PORTARIA DE PRÉ - CLASSIFICAÇÃO DE BARRAGEM Nº 1.313 DE 09 DE OUTUBRO DE 2024.

Parecer Técnico

Pré-classificação de Projeto de Barragem de Terra – código SNISB nº 31954

PT Nº: 181189 / GSB / CCRH / SURH / 2024

Figura 1 – Seção Transversal tipo da Barragem SS Ranch

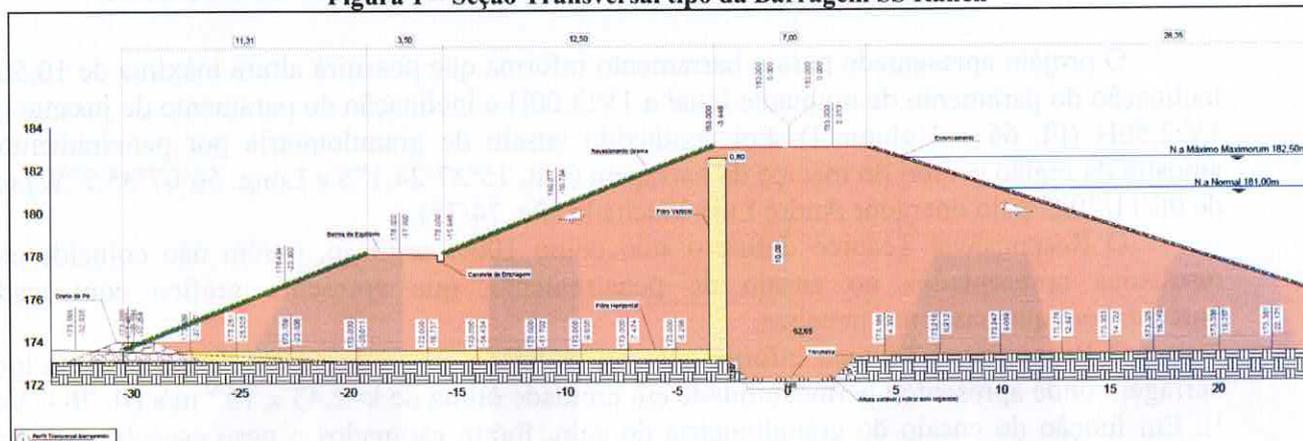
O projeto apresentado para o barramento informa que possuirá altura máxima de 10,50m e a inclinação do paramento de montante igual a 1V:3,00H e inclinação do paramento de jusante igual a 1V:2,50H (Fl. 66 – Volume I). Foi conduzido ensaio de granulometria por peneiramento com amostra da região central do maciço da barragem (Lat. 15°27'24,1"S e Long. 56°07'35,7"W) na data de 06/11/2023 pelo operador André Luiz Machado (fls. 74/75).

O Responsável Técnico define o solo como 100% argiloso, porém não coincide com os resultados apresentados no ensaio de peneiramento, que apresenta gráfico equivocado da porcentagem que passa nas peneiras.

O Responsável Técnico informa que foi realizado corpo de prova compactado no local da barragem onde apresentou permeabilidade em umidade ótima de $k=2,43 \times 10^{-9}$ m/s (fl. 76 – Volume I). Em função do ensaio de granulometria do solo, foram estimados o peso específico do solo, o ângulo de atrito (Φ) e a coesão (c') necessários para o cálculo de estabilidade dos taludes. Informa que a barragem possuirá filtro vertical e horizontal, além de dreno de pé.

Com esses valores analisados foram dimensionados o filtro vertical e tapete drenante da barragem (fls. 84 a 86). O filtro vertical terá espessura de 0,80 m com inclinação de 1H:1V, contendo material arenoso. Já o tapete drenante (filtro horizontal) terá 0,5 m de largura. Informa ainda que haverá instalado dreno de pé por todo o talude de jusante. Este dreno pode ser analisado na Planta Baixa da barragem (prancha 2 disponível no pendrive – fl. 122) e Perfil Transversal do barramento (prancha 8 disponível no pendrive – fl. 122). Haverá também um núcleo impermeável (*cut off*) na base do maciço do barramento, contendo a mesma largura da crista (fl. 115).

Não foi apresentado ensaio de solos do local de empréstimo, lembrando que esta atividade deverá ser avaliada no setor de licenciamento ambiental devido aos impactos no ambiente.
